質 疑 回 答 書

工事名又は業務名
本庁舎中層棟高圧受電設備更新工事

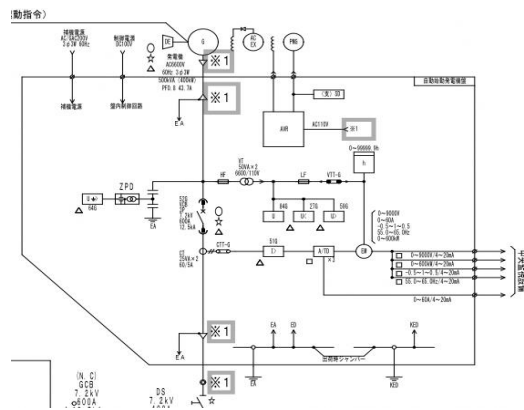
図面の注記 5. に
「※1はシュリンクバック対策加工をする」と
記載がありますが、
今回の工事では、この注記に関して
考慮する必要がある場合、
詳細をご教示ください。

既設設備の記載なので考慮は不要です。

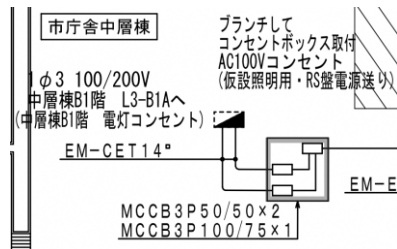
図面に記載されているMCCB 3P 50AF/50AT ×2、MCCB 3P 100AF/75AT ×1について、その設置形態をご教示ください。
当該機器は、仮設配電盤等を設けて収容する計画か、または既設設備の盤内に設置する計画かをご教示ください。
あわせて、当該MCCBの接続系統(電源側および負荷側の接続先)および各回路の用途についてもご教示ください。

なお、当該機器の設置位置および盤構成(筐体の有無、設置方法等)についても併せてご教示ください。

施工方法は床置き木板で想定しています。
地下階の仮設照明及び中層棟地下階中央監視室の中央監視盤の電源供給のためです。

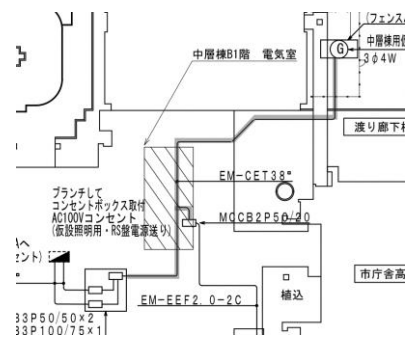
| 質 疑 事 項 (図面番号: _____ 番 仕様書: _____ 頁 設計図書: _____ 頁) |
|---|
| 1階屋外に設置する仮設発電機からB1階電気室を経由して仮設電源を供給する計画について、その意図をご教示ください。 また、仮設発電機からL3-B1A盤およびRS3-B1C盤へ直接電源供給を行うことが可能かご教示ください。 なお、電気室を経由する場合、停電後に仮設配線作業が必要となる可能性があり、受変電設備改修作業の施工時間に影響を及ぼすことが懸念されます。 これらを踏まえた施工手順の想定についても併せてご教示ください。 |

| 質 疑 事 項 (図面番号: _____ 番 仕様書: _____ 頁 設計図書: _____ 頁) |
|---|
| 地下階へコロガシで持っていくルートを想定しています。 L3-B1A盤およびRS3-B1C盤へ直接電源供給を行うことが可能です。 停電後に仮設配線作業が必要となる可能性はありません |

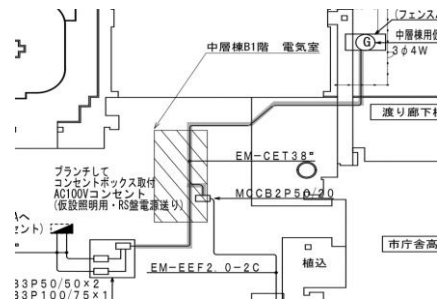
1階屋外に設置する仮設発電機からB1階へ配線する仮設電源ルートについてご教示ください。
また、当該仮設配線について、工事期間中継続して設置した状態を維持することが可能か、または停電前に敷設し停電後に撤去する必要があるかについてご教示ください。
なお、継続設置が可能な場合における配線ルート上の安全対策(養生、仮設支持、第三者対策等)および他工事との干渉条件についても併せてご教示ください。

ころがし配線になります。
仮設配線について、工事期間中継続して設置した状態を維持することは出来ません。
停電前に敷設し復電後に撤去する必要があります。

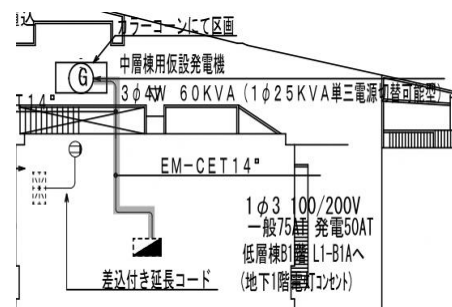
1階屋外に設置する仮設発電機からB1階へ配線する仮設電源ルートについてご教示ください。
また、当該仮設配線について、工事期間中継続して設置した状態を維持することが可能か、または停電前に敷設し停電後に撤去する必要があるかについてご教示ください。
なお、継続設置が可能な場合における配線ルート上の安全対策(養生、仮設支持、第三者対策等)および他工事との干渉条件についても併せてご教示ください。

ころがし配線になります。
仮設配線について、工事期間中、継続して設置した状態を維持することは出来ません。
停電前に敷設し復電後に撤去する必要があります。

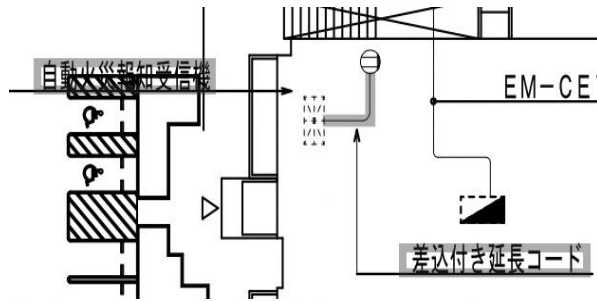
自動火災報知設備受信機から差し込み付き延長コードを敷設する計画について、その設置意図をご教示ください。

また、自動火災報知設備受信機の電源について、停電時においても機能維持が可能な電源供給(常用電源または非常電源)が確保されているかご教示ください。

あわせて、差し込み付き延長コードを使用する場合の仕様(コード長さ、コンセント形状、接続先等)についてもご教示ください。

自動火災報知設備受信機から差し込み付き延長コードを敷設するのは仮設照明のためです。

また、自動火災報知設備受信機の電源については60KVA発電機にて停電時においても機能維持が可能な電源供給が確保されてます。

使用する仮設照明等は契約後協議により決定します。
